<p>Demande d’Autorisation Environnementale Unique (DAEU) au titre de la Loi sur l’Eau, article L. 181-1 du Code de l’Environnement, AIOT n°0100012397</p> <p><b>Projet : Création d’une Station de Transfert d’Energie par Pompage (STEP) à Saint-Pierre</b></p>
<p>Maître d’ouvrage</p>	<p><b>Meridiam Europe IV C</b> 4 Place de l’Opéra 75002 Paris</p>
<p>Rédacteurs : Meridiam, Antea Group, ISL Ingénierie</p>	
<p>Destinataire : Mission Régionale d’Autorité Environnementale (MRAe)</p>

# MEMOIRE DE REPONSE A L’AVIS EMIS PAR L’AUTORITE ENVIRONNEMENTALE

Décembre 2023

Figure 3 : Coupe de la co-visibilité avec l’Habitation Perrinelle (source : Anonym’Art)

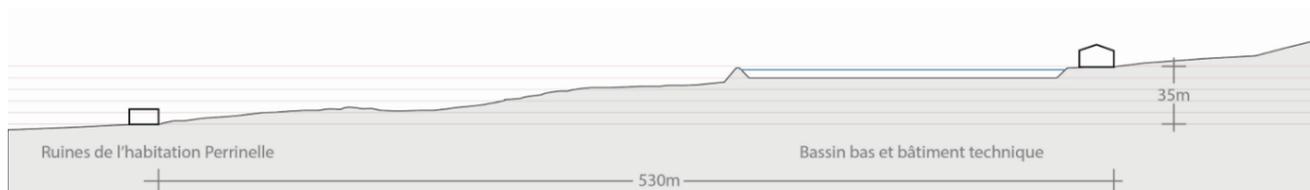
La MRAe souligne le caractère approfondi du volet paysager présenté mais recommande de compléter par une illustration de l’inter-visibilité depuis/vers l’Habitation Perrinelle montrant plus particulièrement les impacts du bâtiment usine d’une hauteur de 15 m et la qualité de son insertion dans l’environnement.

Les illustrations de la co-visibilité avec l’Habitation Perrinelle montrant les impacts de l’usine sur son environnement proche ont été réalisées par Anonym’Art et intégrées à l’analyse des impacts sur le volet Paysage de l’Etude d’Impact Environnementale, PJ 4 version B de décembre 2023, en Annexe II, pages 196 et 197.

Du point de vue des ruines historiques de l’Habitation Perrinelle, la co-visibilité avec le projet sera minime comme le montrent les documents graphiques ci-après.
